**Commission économique pour l'Europe****Comité des transports intérieurs****Forum mondial de l'harmonisation des Règlements  
concernant les véhicules****Groupe de travail de la sécurité passive****Cinquante-deuxième session**

**Règlement n° 16 (Ceintures de sécurité)****Proposition de complément 3 à la série 06 d'amendements****Communication de l'expert de l'Association européenne des fournisseurs  
de l'automobile (CLEPA)\***

Graphique 1

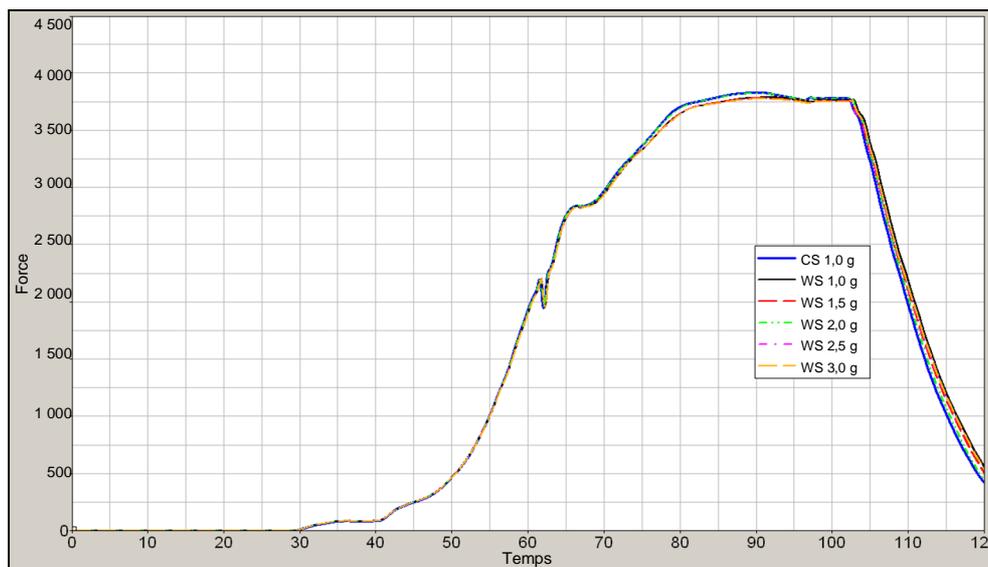
10. La sensibilité à la décélération du véhicule ou la sensibilité au déroulement sont désactivées indépendamment l'une de l'autre pour déterminer leur influence, prise isolément, sur les forces enregistrées sur la ceinture. Le front de montée observé de la force sur la sangle d'épaule ne révèle aucune différence liée à des valeurs différentes de sensibilité au déroulement de la sangle (WS). Le graphique montre en outre, pour référence, la force exercée sur la sangle d'épaule pour une valeur de sensibilité à la décélération du véhicule de 1,0 g (CS).

Graphique 2  
Mesure du déroulement de la sangle à la sortie de l'enrouleur

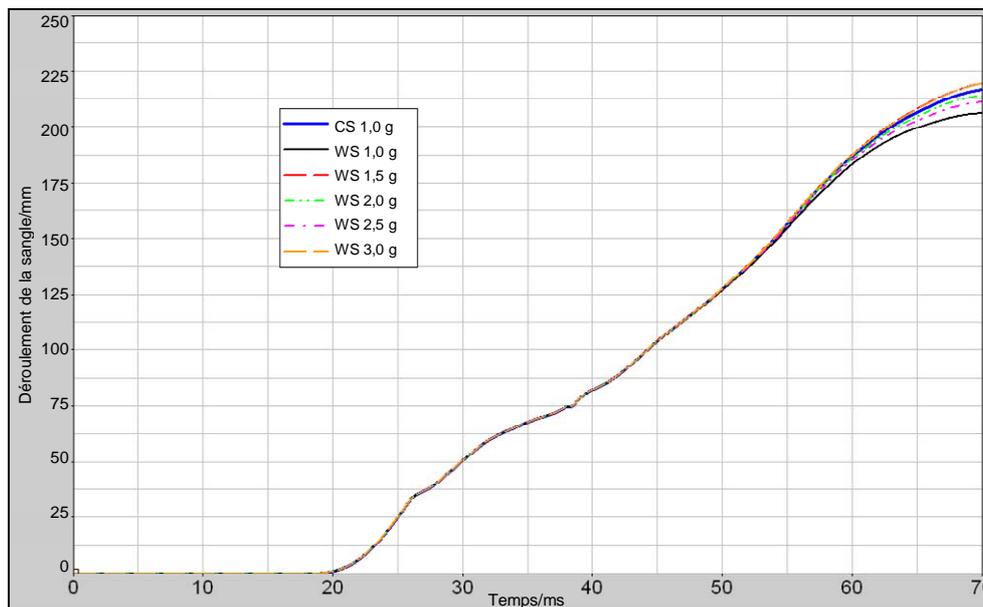
11. Le mouvement de la sangle résultant, mesuré à la sortie de l'enrouleur, qui représente le déroulement de la sangle déterminant pour le comportement cinématique de l'occupant, et en fin de compte le déplacement maximal vers l'avant de celui-ci, est indiqué dans le graphique 2. La variation visible après 55 ms est modifiée par le système de retenue (déploiement du coussin gonflable, contact du coussin gonflable avec des parties intérieures, etc.). Il peut être démontré que les différents réglages de sensibilité, dans ce cas jusqu'à une valeur de sensibilité au déroulement de 3,0 g, ne révèlent pas de changement dans le comportement cinématique de l'occupant.

Graphique 3

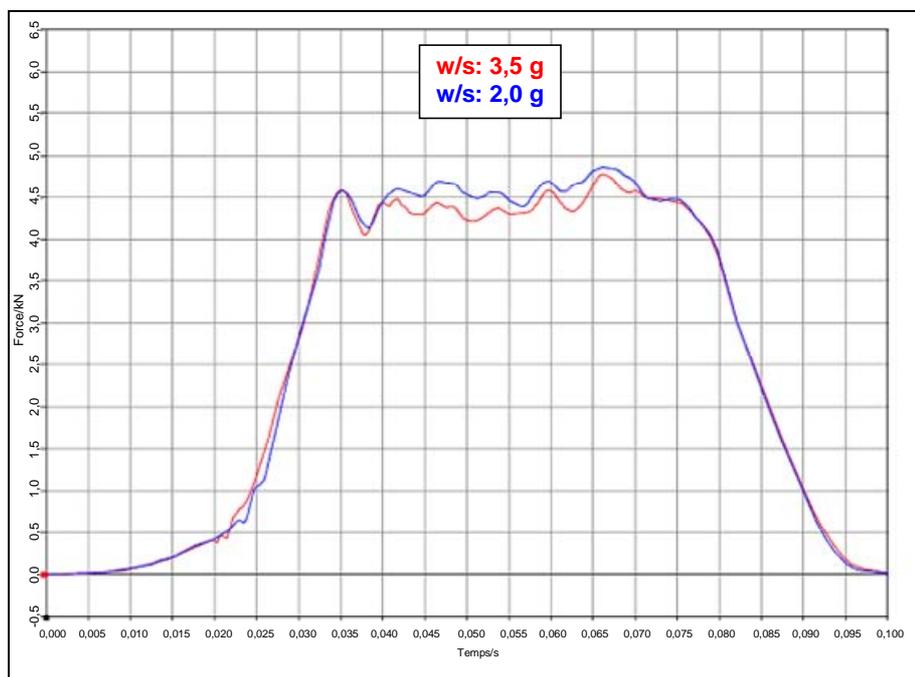
13. Le graphique 3 indique l'évolution des forces sur la sangle d'épaule en fonction du temps, dans les cas d'une sensibilité au déroulement de 2,0 g et 3,5 g. Il n'apparaît aucune différence significative.
